**第53条（多量の放射性物質等を放出する事故の拡大の防止）に係る
計算コード及び有効性評価等に対するコメントへの回答**

**日本原子力研究開発機構 大洗研究所
高速実験炉部**

【令和3年10月28日第419回審査会合におけるコメントの回答予定（1/2）】

ASFREによるLFの有効性評価への適用性

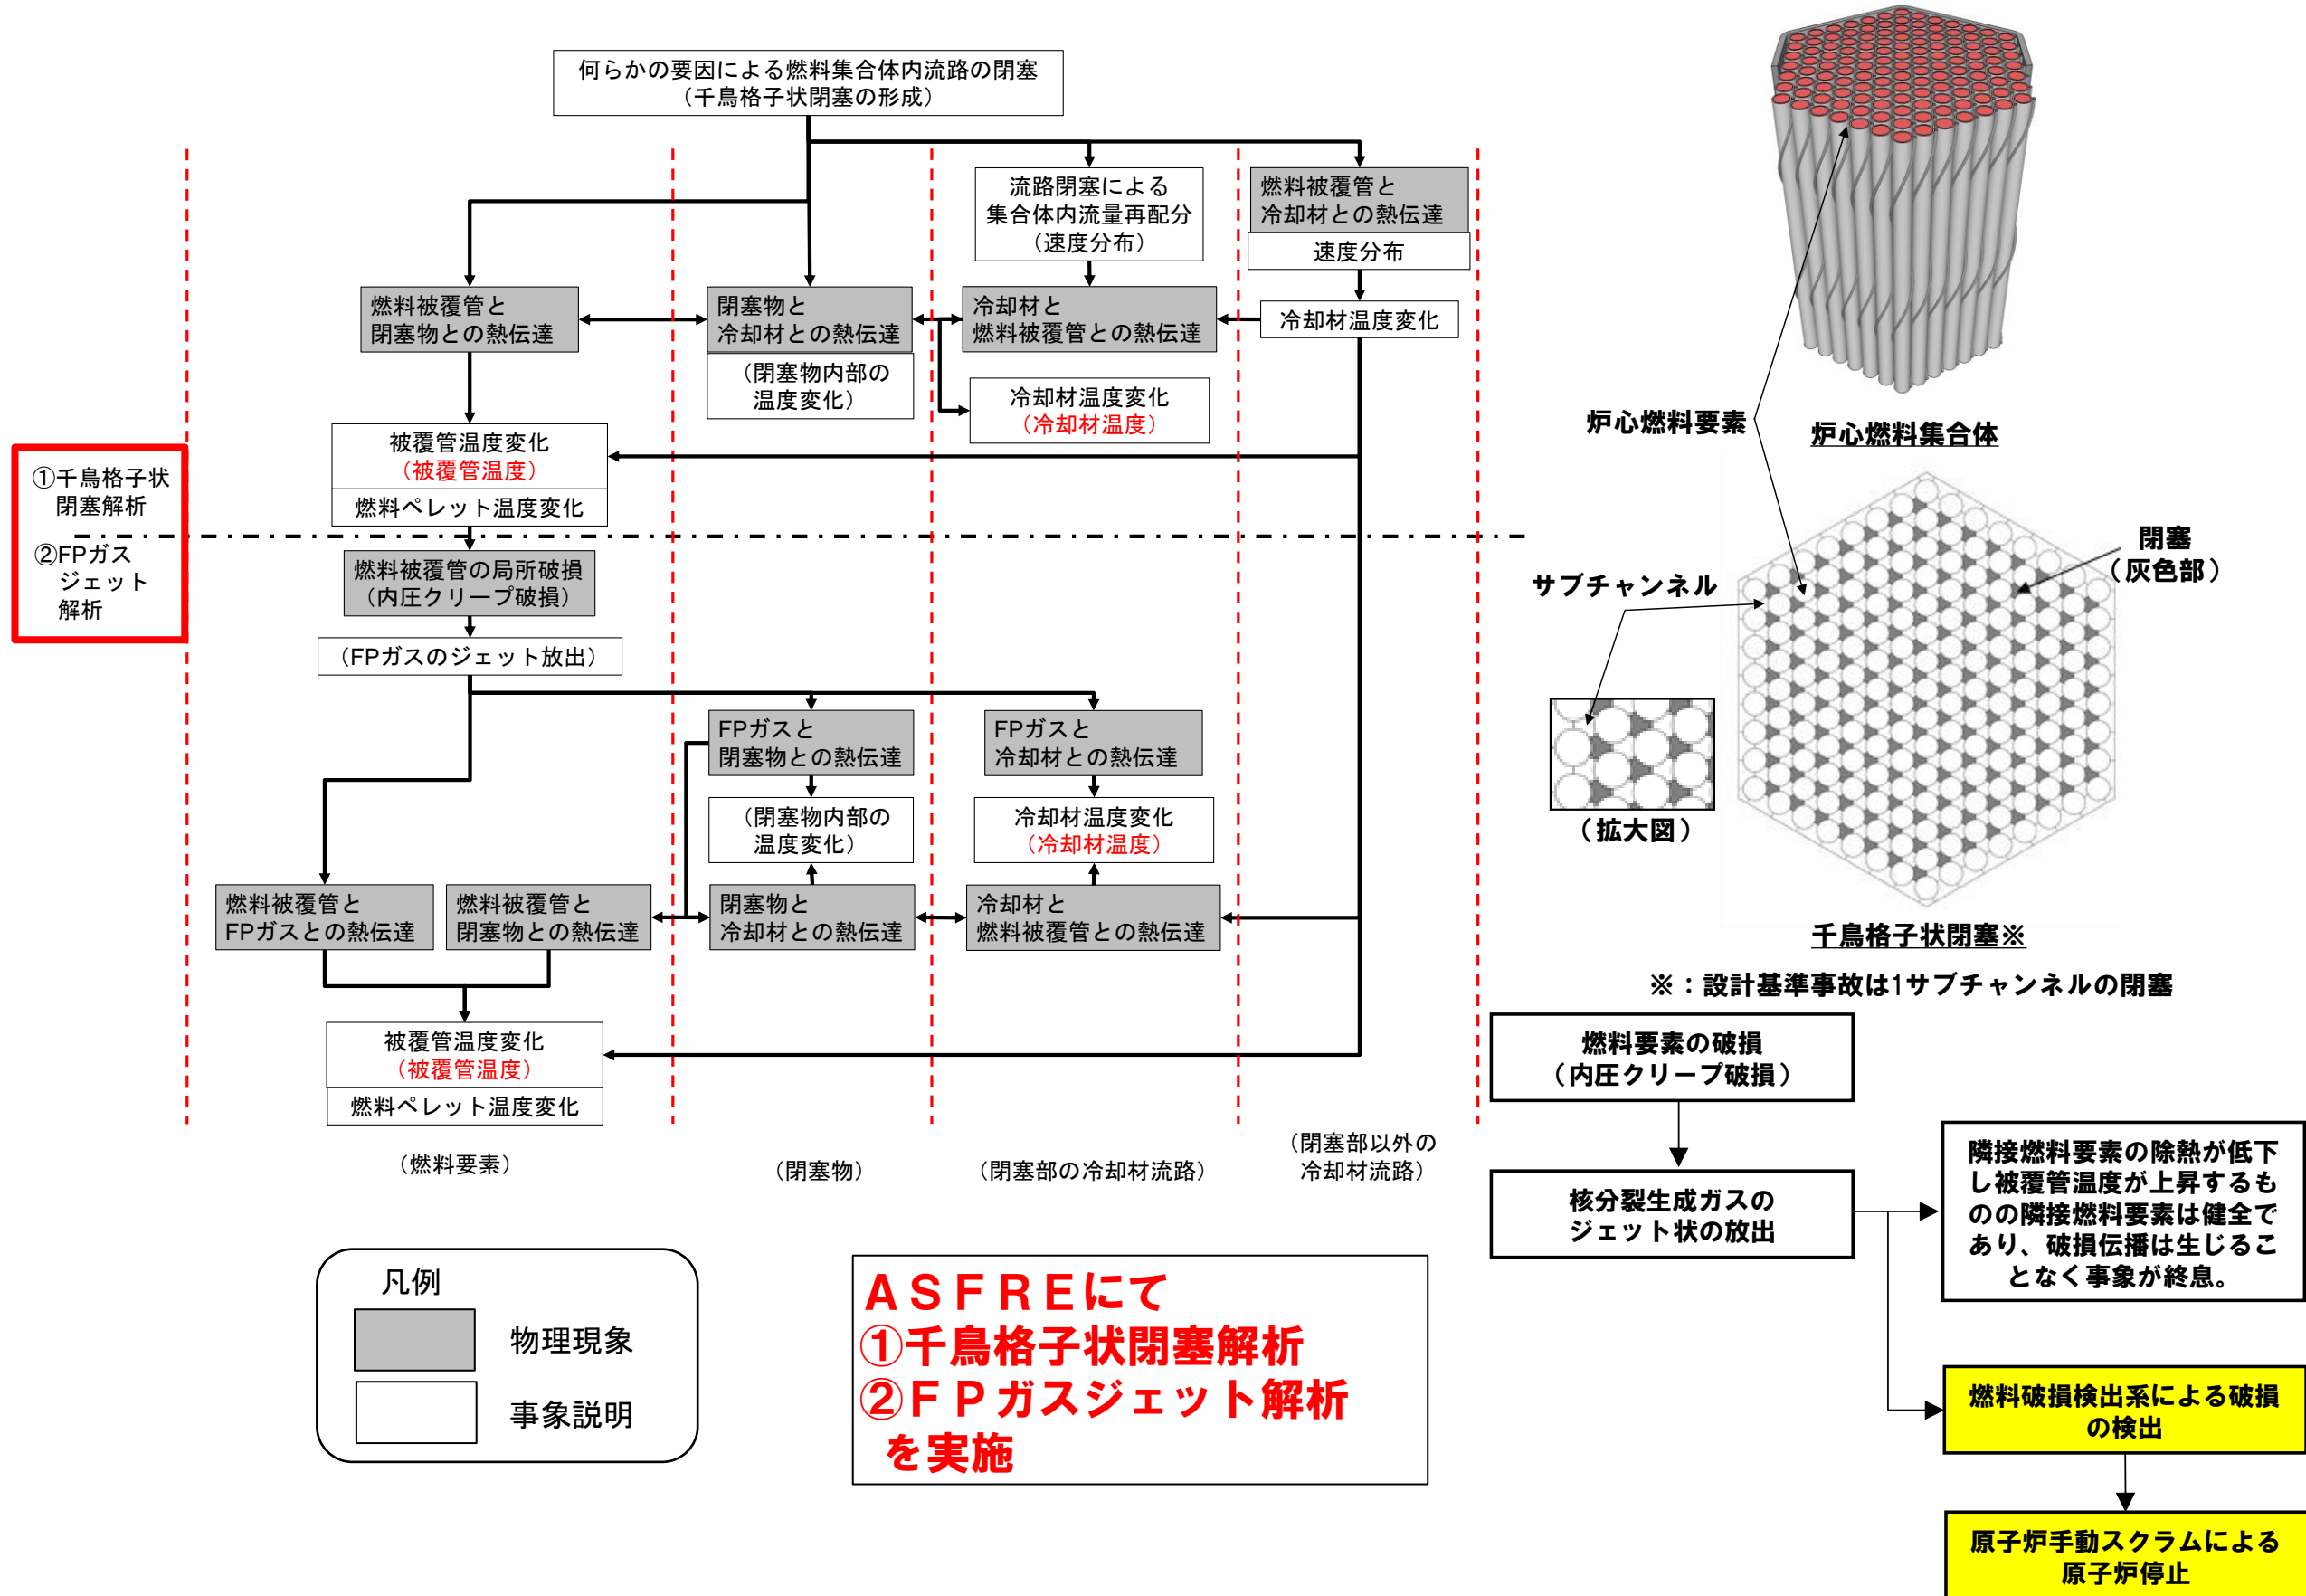
No. 234 ASFREの妥当性確認に関し、閉塞物を模擬した体系での検証解析を実施していないことについて、閉塞のない体系での妥当性確認で必要な要件を満足することを閉塞物高さの想定も含めて説明すること。

重要な物理現象として、「被覆管温度変化」、「冷却材温度変化」、「速度分布」を抽出し、「常陽」及び「もんじゅ」の模擬燃料集合体水流動試験（圧力損失測定試験）及びPLANDTL-37試験（模擬燃料集合体温度分布計測試験）を対象とした試験解析等により妥当性を確認した。以下により、閉塞体系での試験解析を行わずとも、LFの有効性評価に適用可能であると判断した。

第一使用済燃料貯蔵建物及び第二使用済燃料貯蔵建物の貯蔵設備におけるリスクについて

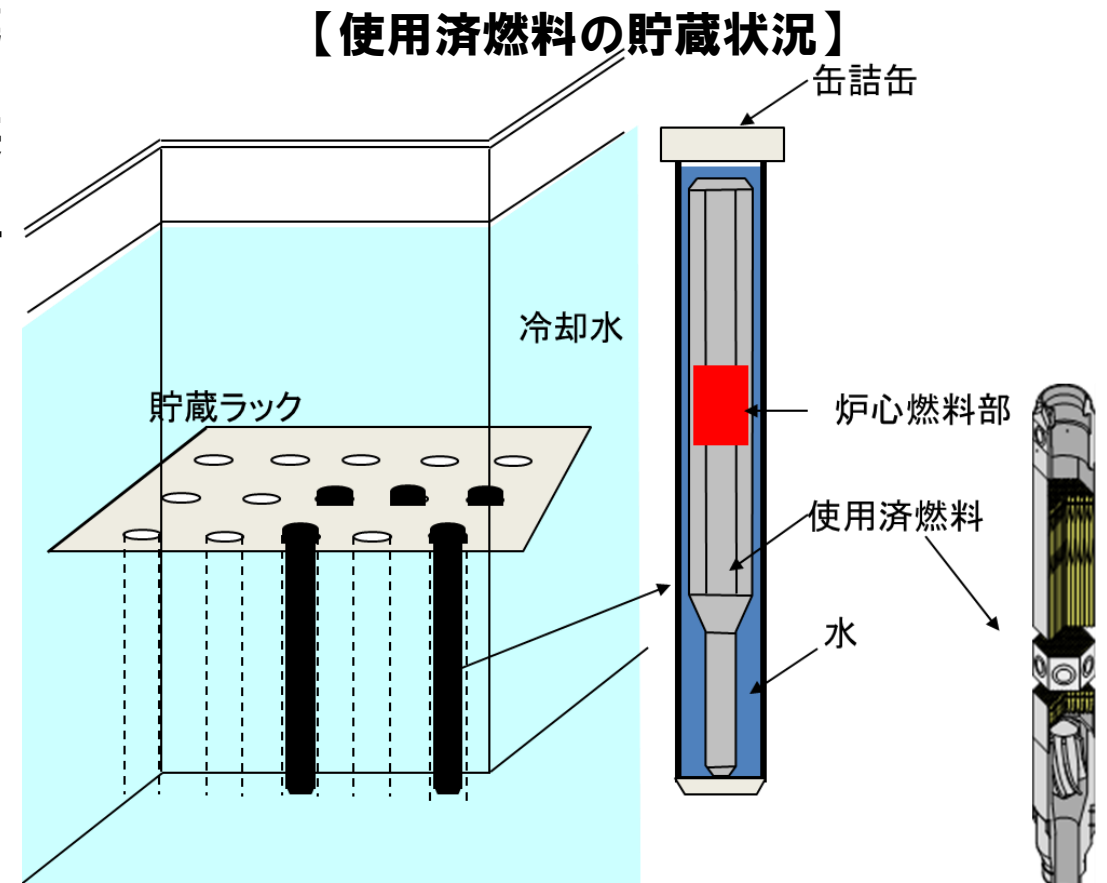
No. 156 第一使用済燃料貯蔵建物及び第二使用済燃料貯蔵建物の貯蔵設備におけるリスクについて説明すること。

- 第一使用済燃料貯蔵建物（第1SFF）及び第二使用済燃料貯蔵建物（第2SFF）の貯蔵設備におけるリスクについて評価することを目的として、何らかの原因により両建物の水冷却池の冷却水が喪失することを仮想し、使用済燃料の健全性及びスカイシャインガンマ線による敷地境界における実効線量について評価した。以下に示すように、使用済燃料の健全性は確保されるとともに、スカイシャインガンマ線による敷地境界における実効線量は5mSv（7日間）を下回ることから、リスクは小さいと判断できる。
